志賀原子力発電所2号炉 敷地の地質・地質構造について

評価対象断層の選定
(コメント回答)

2020年10月2日
北陸電力株式会社

平面図

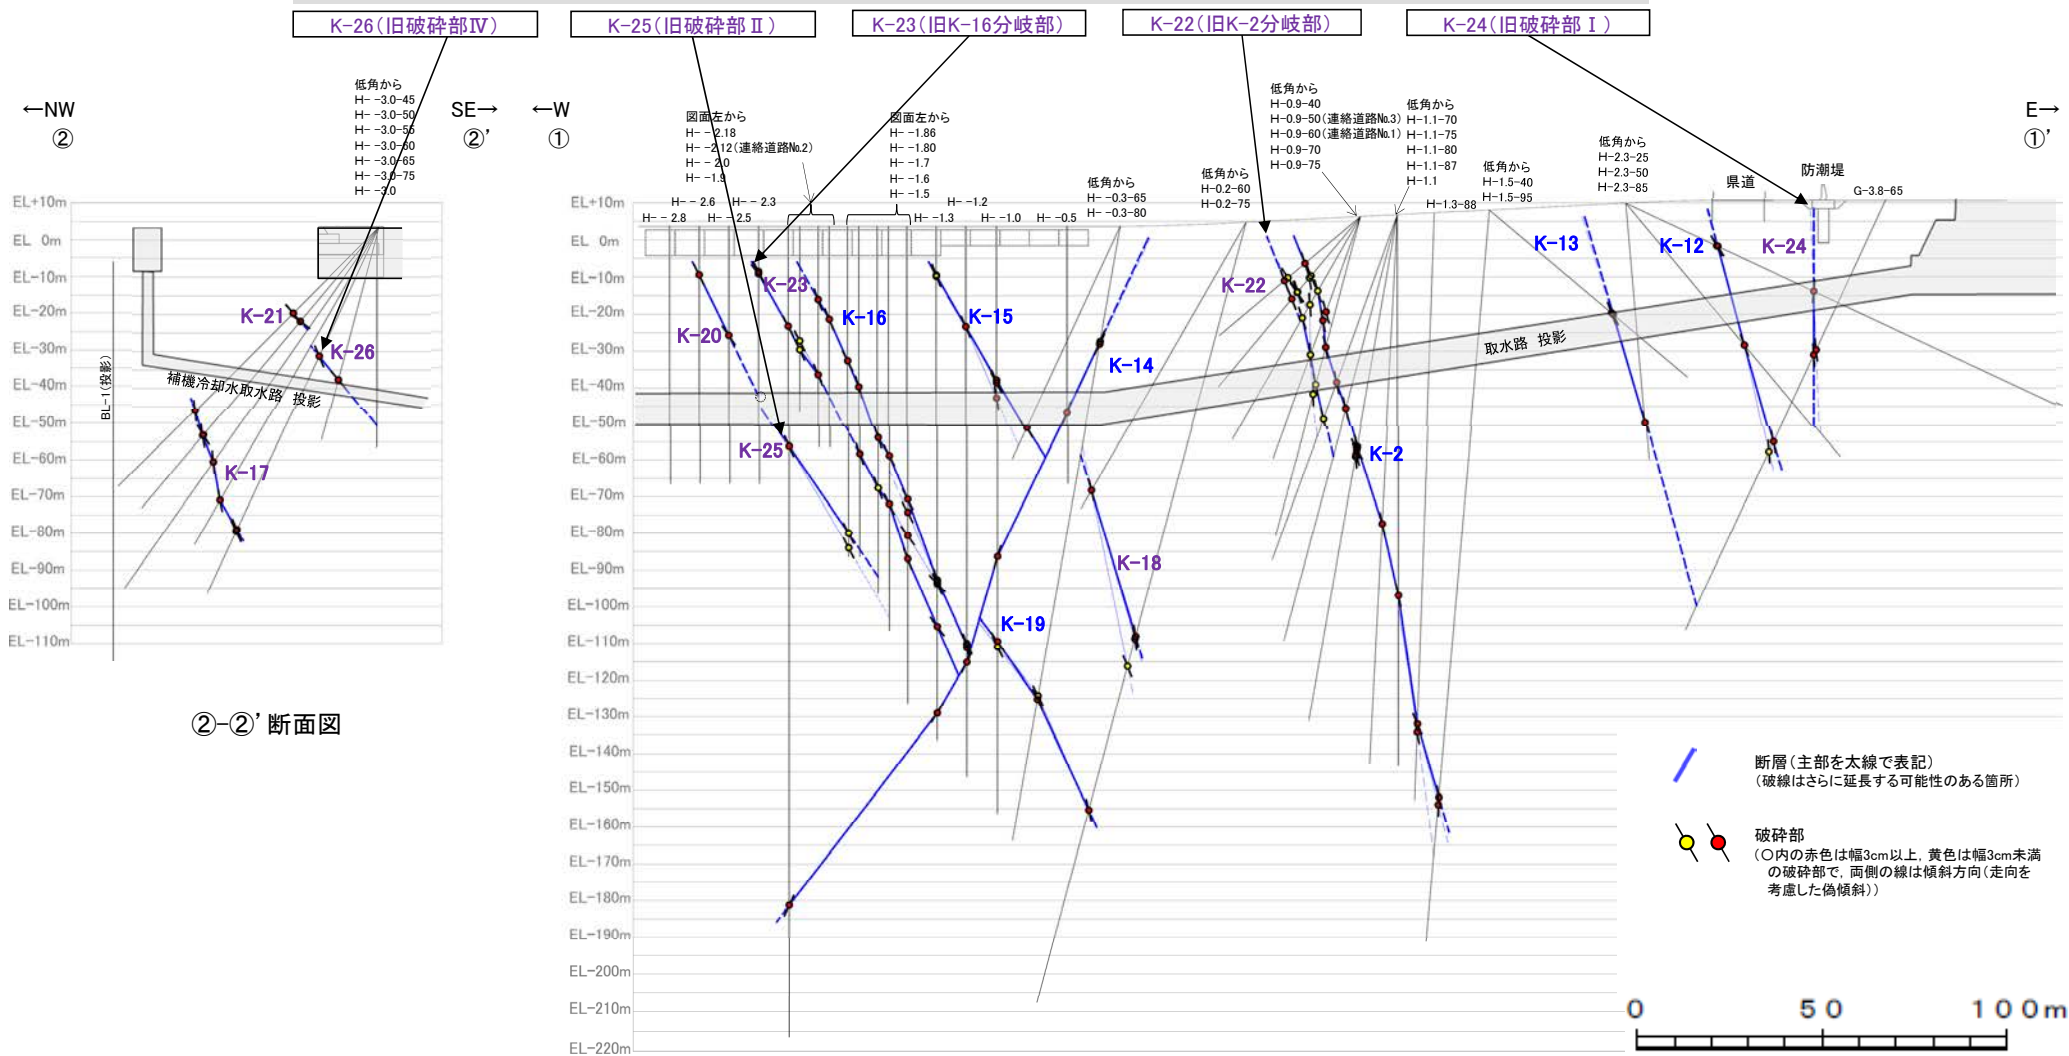
区分	No.	コメント			回答	備考
		開催回	日付	内容		
評価対象断層の選定	93	第849回	2020.3.13	K-2, K-16の分岐部については主部との離隔もあること、また、破砕部Ⅰ、Ⅱ、Ⅳについては取水路に分布するものもあることから、それぞれ個別の断層として扱い、選定手順に基づき評価対象断層とするか否かについて検討すること。	今回説明	
評価対象断層の選定	94	第849回	2020.3.13	取水路に分布しないと評価している断層のうち、K-17, K-18, K-20, K-21について、調査位置が取水路位置から離隔していることによる不確かさも考慮し、これらが取水路に分布する断層か否かを判断すること。	今回説明	
評価対象断層の選定	95	第849回	2020.3.13	K-4, K-5及びK-2の分岐部(破砕部B)の深部方向における断層配置や切断関係について整理し、説明すること。	今回説明	
評価対象断層の選定	96	第849回	2020.3.13	系統区分のⅡ・逆系において、西傾斜と東傾斜で連続性等の分布の特徴が異なることから、傾斜方向も加味して別の系統として区分するか、もしくは、同系統として区分する妥当性について説明すること。	今回説明	
活動性評価(鉱物脈)	99	第875回	2020.7.10	活動性評価に用いている鉱物脈が敷地に広く分布していることを確認する観点から、敷地内のどこにどのような鉱物が確認されているかを整理して示すこと。		次回以降説明予定
活動性評価(鉱物脈)	100	第875回	2020.7.10	敷地内における変質鉱物等の直接的な観察結果に基づき、それらの生成順序について説明すること。		次回以降説明予定
活動性評価(鉱物脈)	101	第875回	2020.7.10	鉱物脈法に用いている碎屑岩脈の固結の程度について説明すること。また、薄片観察において、Ⅰ、Ⅱ等と分帯しているもののうち、どこが粘土状破砕部なのかが分かるように資料に記載すること。		次回以降説明予定
活動性評価(鉱物脈)	102	第875回	2020.7.10	敷地周辺に分布する穴水累層中の変質鉱物について、客観的な観察事実に基づき、敷地と同じような変質の状況が敷地周辺に広範囲で認められること及び鉱物脈の生成時期が古いことを説明すること。		次回以降説明予定

No	コメント	回答概要	記載頁
93	K-2, K-16の分岐部については主部との離隔もあること、また、破碎部Ⅰ, Ⅱ, Ⅳについては取水路に分布するものもあることから、それぞれ個別の断層として扱い、選定手順に基づき評価対象断層とするか否かについて検討すること。	<ul style="list-style-type: none"> ・K-2, K-16分岐部については、主部との離隔があることを考慮し、個別の断層K-22, K-23として抽出した。このK-22, K-23について、運動方向のデータを新たに取得し、系統区分を行った結果、K-2, K-18等と同系統となることが確認できたことから、選定手順に基づき、断層規模の大きいK-2, K-18に評価を代表させた。 ・破碎部Ⅰについては、取水路深度付近に分布することを考慮し、個別の断層K-24として抽出した。このK-24について、隣接するK-12との関係を確認した結果、K-24はK-12を越えて連続せず、K-12に比べて破碎部の幅も小さいことから、選定手順に基づき、評価対象とせず、評価対象断層として選定されているK-2とK-18(K-12と同系統)に評価を代表させた。 ・破碎部Ⅱ, Ⅳについては、取水路深度付近に分布することを考慮し、個別の断層K-25, K-26として抽出した。このK-25, K-26について、運動方向のデータを新たに取得し、系統区分を行った結果、K-2, K-18等と同系統となることが確認できたことから、選定手順に基づき、断層規模の大きいK-2, K-18に評価を代表させた。 	<p>2.3(1) (P.21, 22) 2.3(1)b (P.23, 29～37) 4.3 (P.158) 4.5 (P.189, 190) 4.6 (P.193, 194, 210～212)</p>
94	取水路に分布しないと評価している断層のうち、K-17, K-18, K-20, K-21について、調査位置が取水路位置から離隔していることによる不確かさも考慮し、これらが取水路に分布する断層か否かを判断すること。	<ul style="list-style-type: none"> ・K-17, K-18, K-20, K-21について、ボーリング調査位置の各断層の走向を基に取水路位置に延長させると、K-17は取水路とは離隔し、K-18, K-20, K-21は取水路深度付近には認められない。しかし、いずれの断層も取水路と近接して分布することから、ボーリング調査位置が取水路位置から離隔していることによる不確かさを考慮し、K-17, K-18, K-20, K-21は取水路設置面に分布すると評価した。 	<p>2.3(1)b (P.23, 29～33, 36, 37)</p>

○海岸部の断層のうち、K-2及びK-16の分岐部としていた箇所については、主部との離隔があることを考慮して個別の断層K-22、K-23として抽出し、破砕部Ⅰ、Ⅱ、Ⅳとしていた箇所についても、取水路深度付近に分布することを考慮して個別の断層K-24、K-25、K-26として抽出した(海岸部の断層はK-1~K-26の計26本)。
○また、取水路設置面に分布する断層としては、これまでのK-2、K-4、K-5、K-12~K-16の8本に加え、取水路と交差するK-22、K-23、K-26及びボーリング調査位置が取水路位置から離隔していることによる不確かさを考慮して取水路に近接するK-17、K-18、K-20、K-21、K-25を新たに追加した計16本と評価した。

【第849回審査会合時からの変更点】

新たに抽出した個別の断層(5本)

新たに取水路設置面に分布する断層(8本)

K-17, K-18, K-20, K-21, K-22, K-23, K-25, K-26
